改善箇所説明図

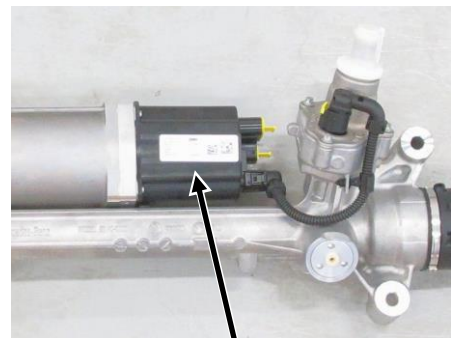
注: は、良品と交換する部品を示す。

電動パワーステアリングにおいて、制御ユニットの製造が不適切なため、ユニット内の基板の端子部が、適切に溶接されていないものがある。そのため、そのままの状態で使用を続けると、走行振動により端子部の溶接が剥がれ、警告等が点灯し、最悪の場合、パワーステアリングのアシスト機能が失われ、操舵力が増大するおそれがある。

全車両、電動パワーステアリングを良品に交換する。

識別：運転席側のアッパーコントロールアームに黄色ペイントを塗布する。
